Til: Lolland utvikling AS
v/ Martin Langeteig
Kopi til:
Dato: 2024-10-04
Rev.nr. / Rev.dato: 1 / 2024-11-15
Dokumentnr.: 20240514-01-TN
Prosjekt: Uavhengig kontroll Lolland utvikling felt BKB
Prosjektleder: Bjørn Kristian Fiskvik Bache
Utarbeidet av: Bjørn Kristian Fiskvik Bache
Kontrollert av: Martin Keiserås Haugen

Uavhengig kontroll av områdestabilitet, Lolland felt BKB

Prosjekt:	Uavhengig kontroll Lolland felt BKB
Faresone:	Opprettet ny sone
Utredet av:	Terraplan AS
Rapport:	24028-RIG-NOT-01 rev.03
Oppdragsgiver:	Lolland utvikling AS – Martin Langeteig
Uavhengig kontrollør:	NGI
Prosjektnummer:	20240514
Dokumentnummer:	20240514-01-TN

Figur 1. Påtegning kvikk/ikke kvikk i plan, også med tolkede dybdeintervall. Også markert området med observert erosjon i øvre del av skråning.

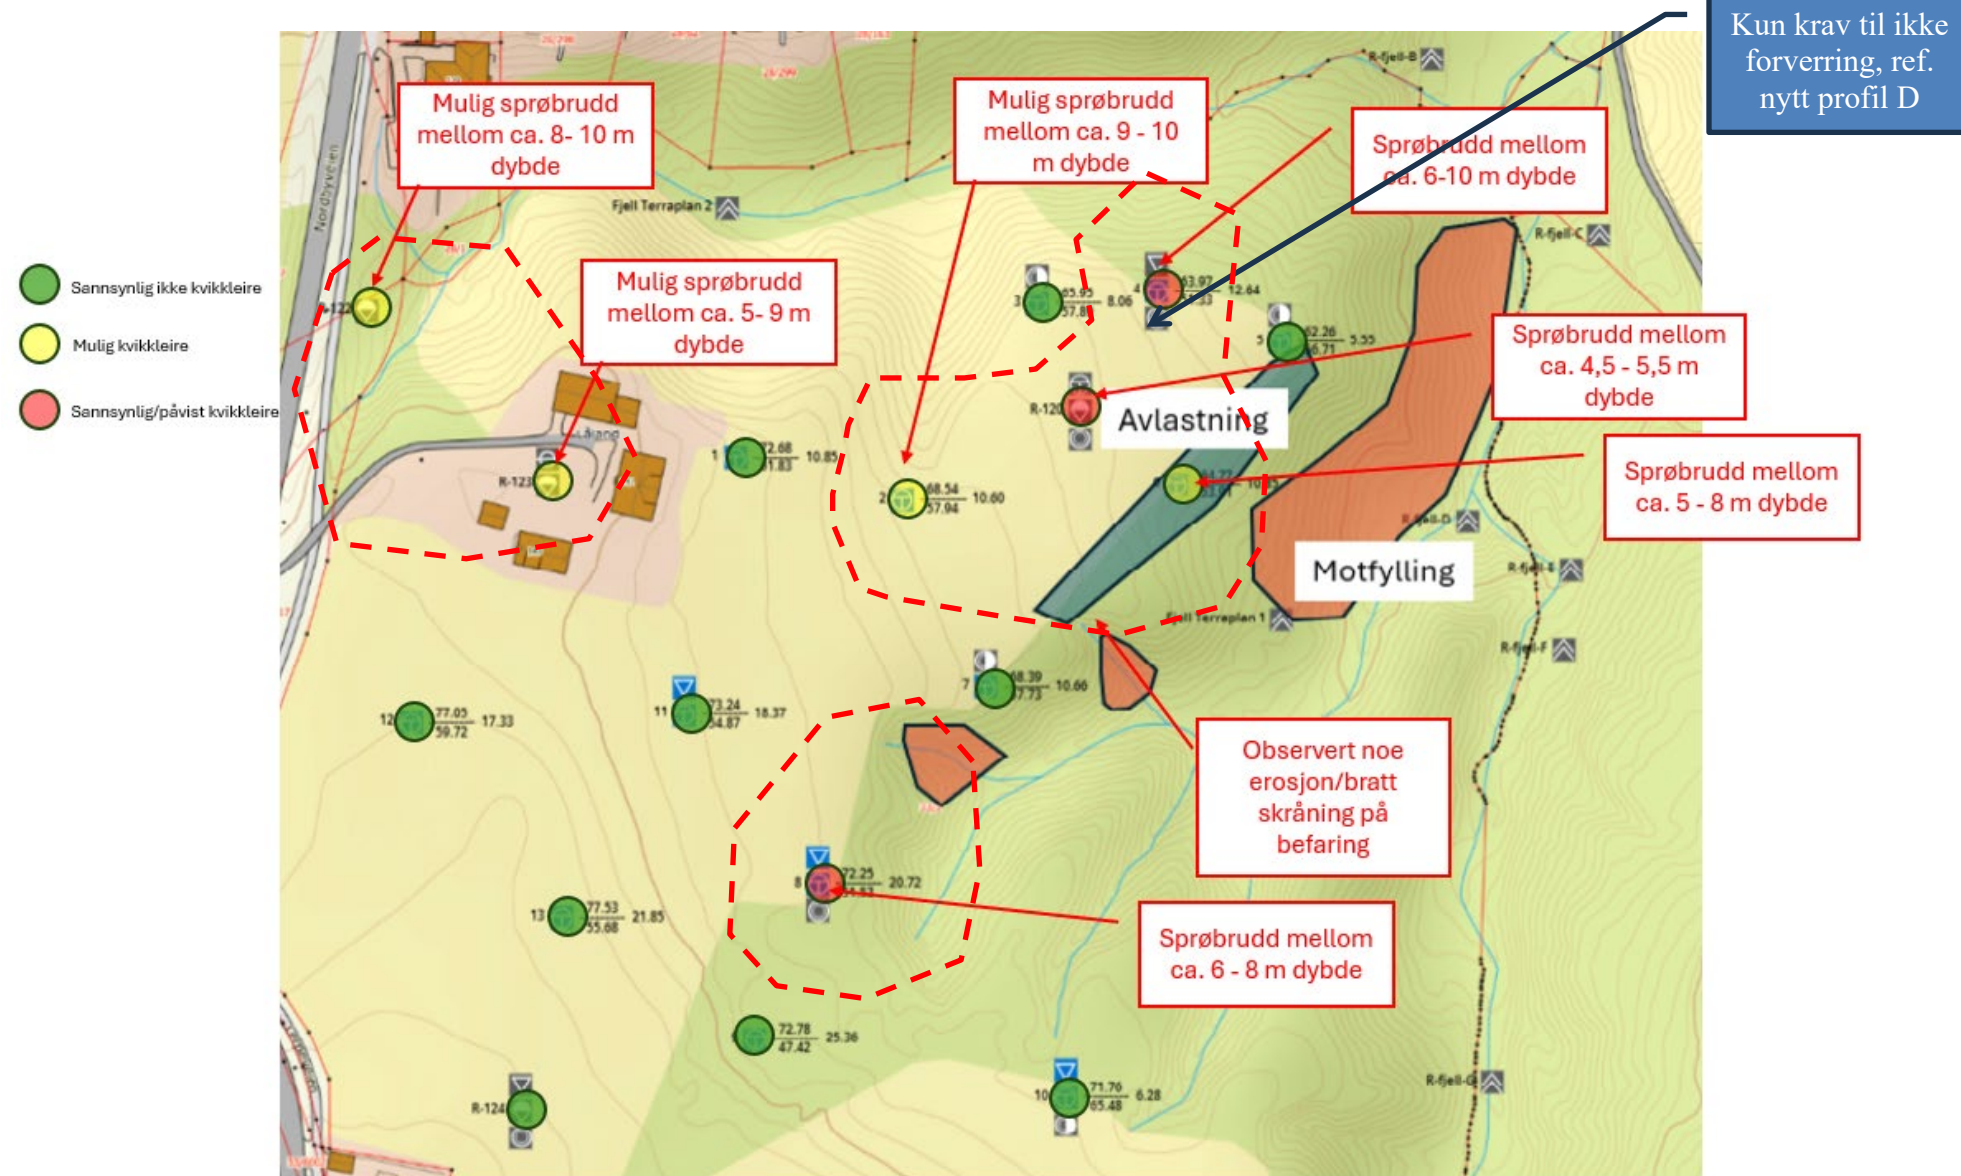
3.6 Opptegning av potensielt størst mulig løsneområde	TS BKB/30.09.2024	Skredmekanismen er vurdert som rotasjonsskred basert på andel sprøbruddmateriale i kritisk snitt (profil B). Er skredmekanisme for profil A og C vurdert? Savner en tolkning av sonderinger som viser tolket kvikk / mulig kvikk / ikke kvikk leire. Savner også inntegning av sprøbruddmateriale i profiler som grunnlag for å vurdere bruddmekanisme og løsneområde. Svar Terraplan: Har lagt inn figur som sammenstiller vurderinger av dette, tolket i plan og markert dybdeintervall med mulig/påvist sprøbruddsmateriale. Mektighet av sprøbrudd anses i alle tilfeller som relativt tynt og sannsynlig lite sammenhengende på eiendommen. Det er kun i ett punkt (punkt 4) det er funnet leire med omrørt styrke lavere enn 0,69 kPa. I dette borepunktet var det kun ett konusforsøk i en dybde som viste så lav omrørt verdi. Siden lag av leire med så lav omrørt styrke er svært liten, blir b/D også veldig liten og mye mindre enn 0,4. Mulig det er vel så godt å argumentere for rotasjonsskred ved at det ikke finnes tykkere sammenhengende lag av leire med omrørt styrke <0,69 kPa på eiendommen. Og dermed se bort ifra denne ene målingen, som gjøre at vi har argumentert med b/D-forhold. Vi mener uansett at konklusjonen er lik. Notat er revidert. NGI 2024-11-15 OK, kommentar lukkes.	L

Sjekkpunkt	Kommentarer Dato & sign.	Beskrivelser	Status
	kartlagt kvikkleiresone (avgrensing og klassifisering)			
4. Befaring (Kap. 4.3)	4.1 Oppsummering av feltbefaring inkl. vurdering av erosjon og hvor evt. erosjon bør sikres (evt. mer utfyllende i eget notat eller vedlegg)	TS BKB/30.09.2024	Det er beskrevet observasjon av berg i dagen flere steder i bekken. Er potensialet for sideveis erosjon i skråningene vurdert? Det er også beskrevet erosjon høyt oppe i skråning mot øst. Er behovet for erosjonssikring her? NGI ønsker en vurdering av dette. Et kart med beskrivelse og angivelse av hvor erosjon er observert ville vært til hjelp. Svar Terraplan: Vi anser sannsynlighet for sidevei erosjon som svært liten. Bekker renner i rette linjer, det er berg i dagen i flere områder rundt bekker, og det observeres ingen tydelig erosjon i dag. Område med synlig erosjon i topp av skråning er markert i figur vedlagt nederst i denne kontrollrapporten. Det er foreslått en mindre terrengjustering i dette området for å ivareta denne mindre erosjonen (markert som liten motfylling og terrengavlastning i dette området i samme figur). NGI 2024-11-15 OK, kommentar lukkes.	L

Figur 2. Profil A-A, med innlagt tolket mulig sprøbrudd (lilla) På venstre side er tolking gjort basert på borepunkt 4, ikke borepunkt 3 som er vist som boreprofil.

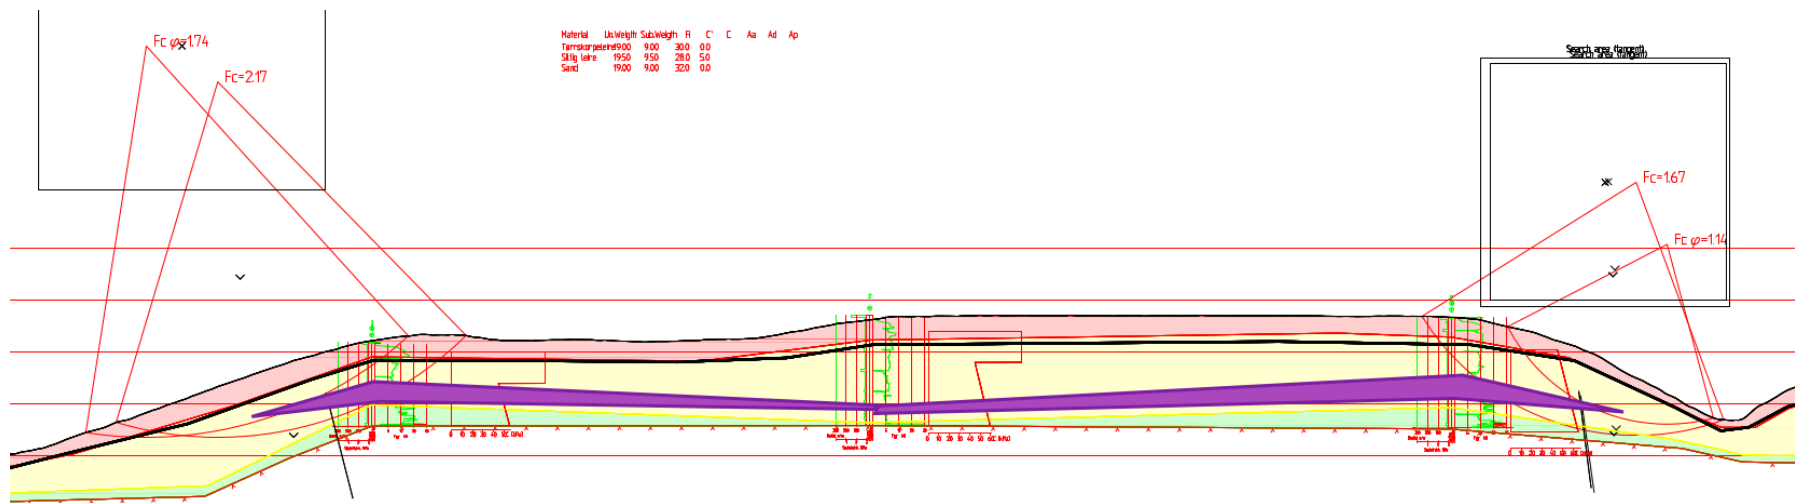
3.5 Identifikasjon av kritisk skråninger og mulig løснеområde	TS BKB/30.09.2024	Kritiske skråninger er definert i kap. 4.1. NGI mener plassering av profil A i ravine mot nord er uheldig, da den ikke representerer bratteste del av skråning nord for borhull 4. Se også kommentar 8.1. Svar Terraplan: Se ny figur klippet inn nederst i dette kommentarskjemaet (Figuren gjelder flere kommentarer) Notat er oppdatert med nytt beregningssnitt D:  NGI 2024-11-15 OK, stabilitet dokumentert tilfredsstillende.	L

8.2 Lagdeling og beliggenhet av sprøbruddmateriale	R BKB/30.09.2024	Beliggenhet av sprøbruddmateriale er ikke tegnet inn i profiler. NGI savner en tolkning som angir plassering som grunnlag for å vurdere skredmekanismer. Se også kommentar 3.6. Svar Terraplan: Se figur nederst i denne kontrollrapporten med tolkninger av punkter og dybder på plantegning, samt skisse av tolkning på enkelte beregningsprofiler. Rapport er oppdatert med tilsvarende figurer.	L
